女川原子力発電所2号炉
耐津波設計方針について
(審査会合での指摘事項に対する回答)

令和元年5月21日
東北電力株式会社

1. 審査会合での指摘事項(一覧)

図1 入力津波の検討フロー

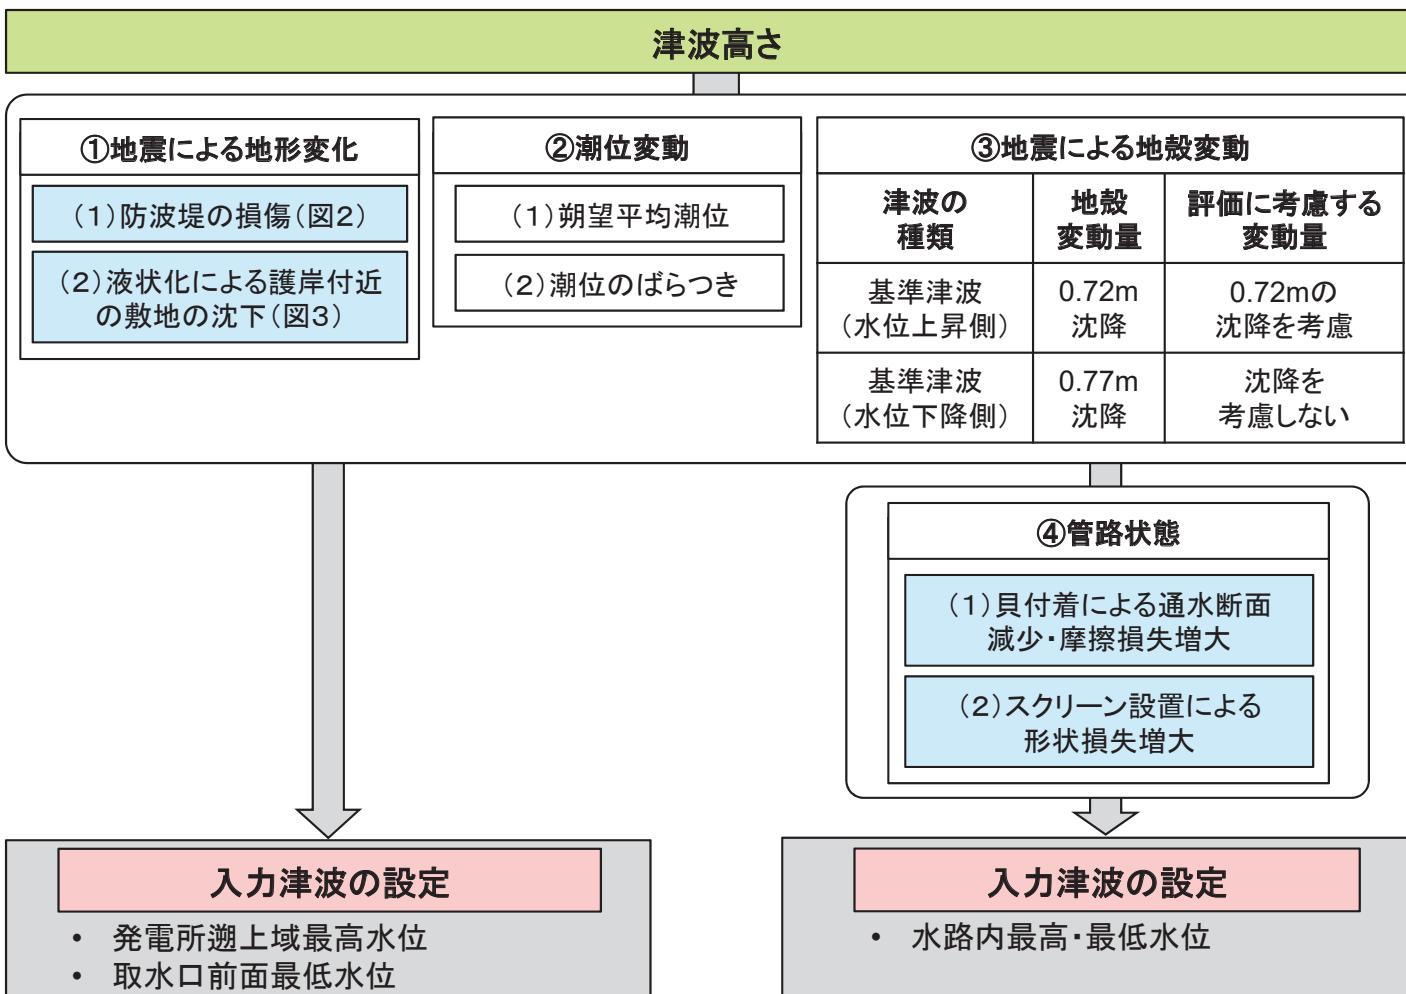
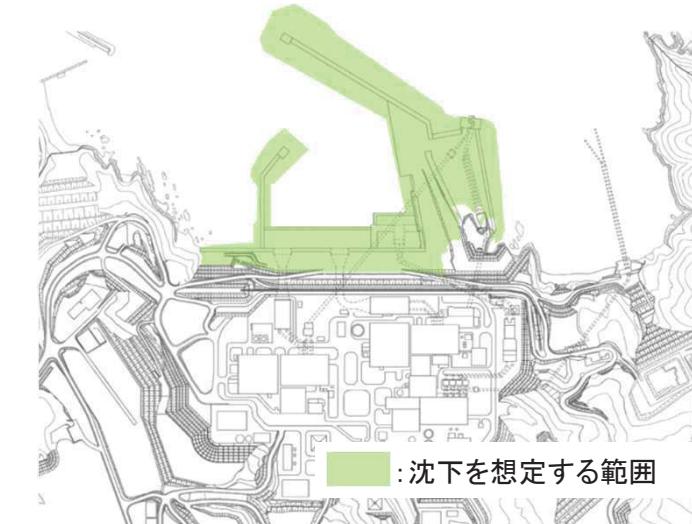
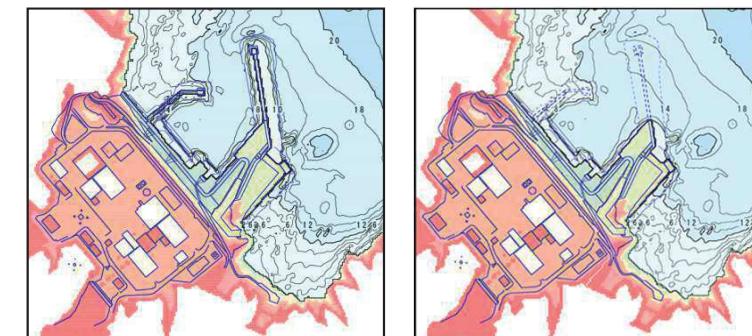
入力津波の設定について、地形改変等も含め、入力津波の設定における不確かさ及びばらつきの考慮を網羅的に整理した上で、裕度設定の考え方を提示すること。

- ・入力津波については、津波高さに対する不確かさ要因(図1:①～④)を考慮して評価している。
- ・このうち、潮位変動(②)及び地震による地殻変動(③)については、水位上昇側・下降側評価のそれぞれに一律な保守性を考慮することから、各要因が津波高さに与える影響は明確である。
- ・一方、地震による地形変化(①)及び管路状態(④)については、津波の流況や管路内損失に影響することから、現状地形における入力津波高さに関するパラメータスタディ結果を用いて、各要因の有無が津波高さに与える影響を網羅的に整理する。

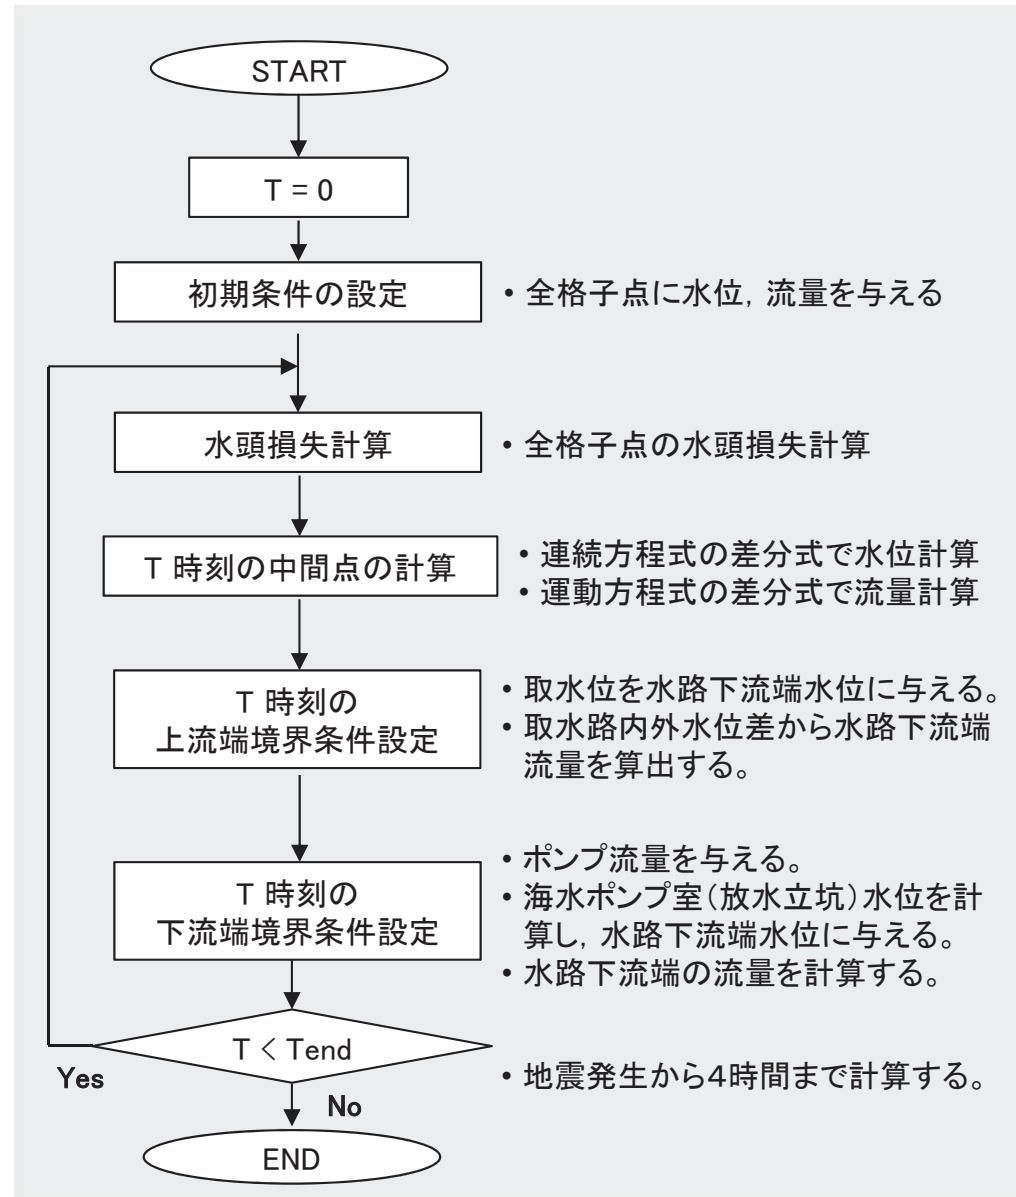
管路解析について、解析に用いている変数を取放水路の該当箇所に図示するとともに、解析手法及び各部の流速を提示すること。また、津波時の流速に対して、文献による損失係数が適用範囲内であることを提示すること。

- 管路解析では、非定常の開水路の連続式・運動方程式を用いている。

津波時の荷重作用イメージ※4

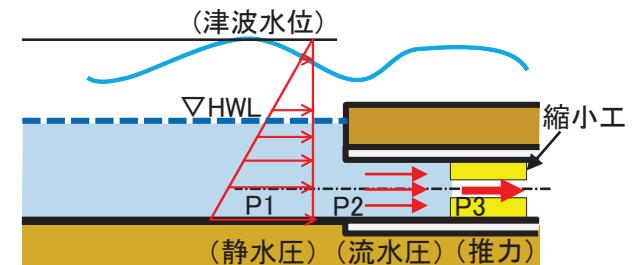
1号炉流路縮小工の設置に伴う構造成立性について、津波時の流速による影響を提示すること。

- 津波時における流路縮小工全体の構造成立性について、国や地方自治体等のダムの水路閉塞において、多数の実績を有する「土地改良事業計画設計基準 設計[ダム] 技術書[コンクリートダム編](H15.4, 農林水産省)」の評価手法(次頁に示す)に基づき、評価を行った。
- 同基準によれば、打設面のせん断強さからの必要閉塞長さ、滑動に対する必要閉塞長さ、周辺が固定の円板としての必要閉塞長さの3つの観点から、これを全て満足するように、必要閉塞長を算定することとされている。
- 評価の結果、以下のとおり、流路縮小工は、津波時に作用する外力に対して十分な安定性を有していることを確認した。

生物付着と流速の関係

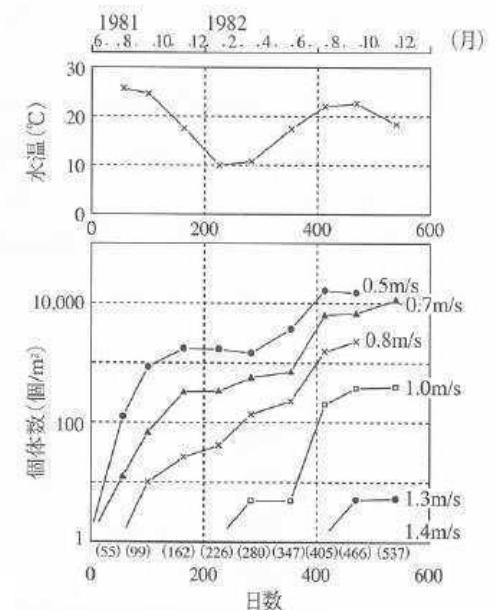
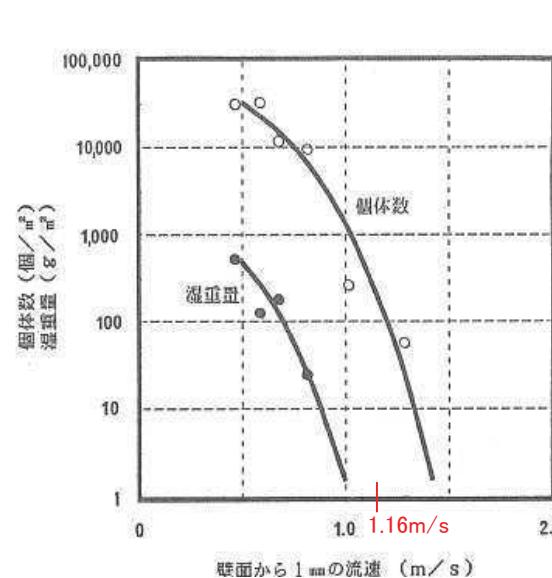
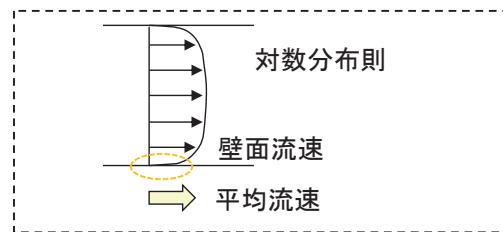
1号炉流路縮小工の設置に伴う取放水立坑の水位評価について、貝付着等の保守的な条件を考慮しても、2号炉の安全性等への影響がないことを提示すること。

- 放水路貫通部の平均流速は2.65m/s(貫通部内径0.5m、補機冷却海水ポンプ流量0.53m³/s)であり、対数分布則に基づけば壁面流速は1.16m/sとなる。文献によれば、壁面流速が1.16m/sの場合、付着した貝等の湿重量は1g/m²未満であることから、放水路貫通部は貝等の海生生物が付着しにくい環境であると考えられる。

流路縮小工(取水路)の施工フロー

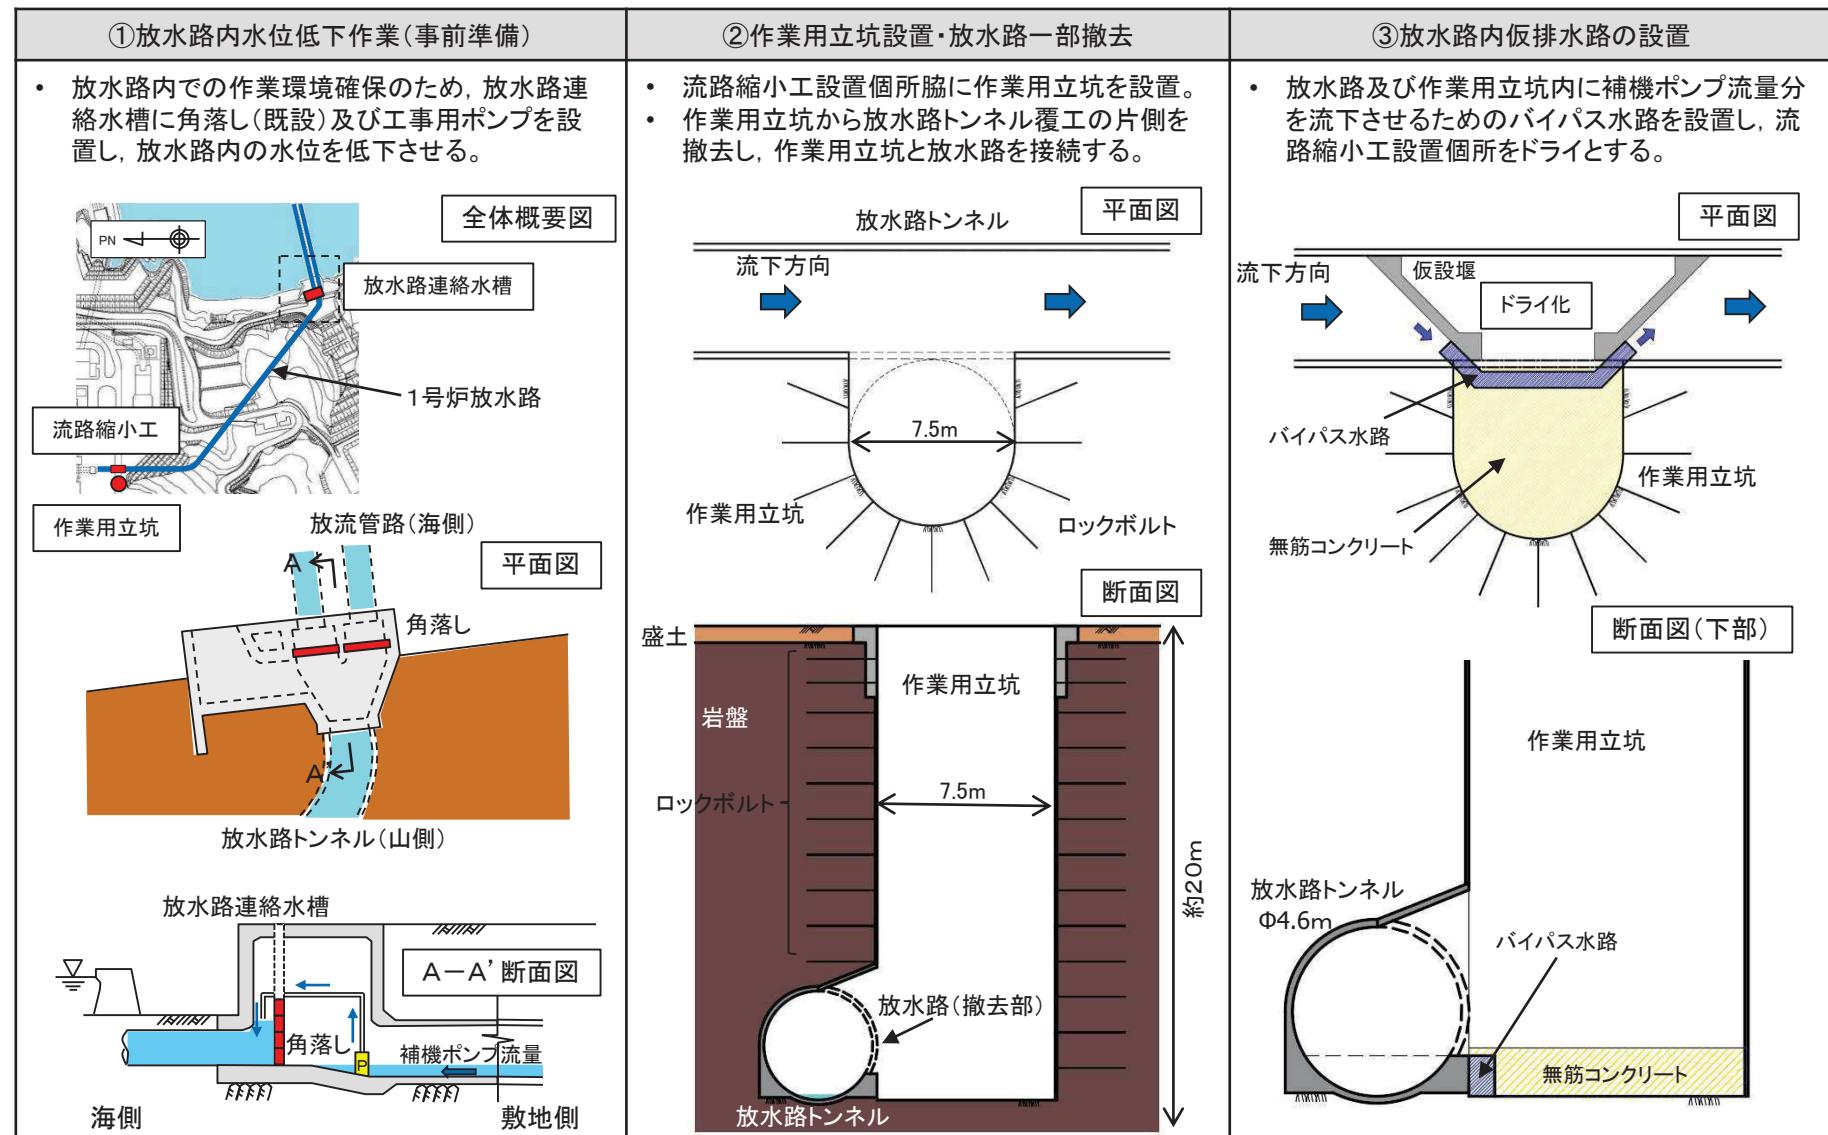
1号炉流路縮小工について、施工方針及び常時における津波防護機能維持の確認方針を提示すること。

- 流路縮小工は基準地震動Ss及び津波波圧等に十分耐えられるよう頑健で耐久性のあるコンクリート構造として計画している。
- 本構造を構築するに当たり、コンクリートの強度管理及び貫通部の寸法管理は重要であり、ドライ環境で施工を行い確実に機能確保を行うこととする。
- 1号炉取水路に設置する流路縮小工の施工フローを以下に示す。
- 工事に当たっては、2系統ある取水路を1系統ずつ断水しドライ環境の中で工事を行う※。※ 1系統ずつ断水することで1号炉の取水機能は維持される。
- 水路内の貝等の付着物の除去を行った後、既往の水路構造物の施工実績等を踏まえ、既設取水路表面を目粗し等の一体化処理を施す。
- 次に、温度応力によるひび割れを抑制するため適切なリフト割を検討した上で、型枠を設置しコンクリート打設を実施する。
- 施工完了後に出来形を検査し、設計上必要な寸法が確保されているか確認を行う(出来形検査)。
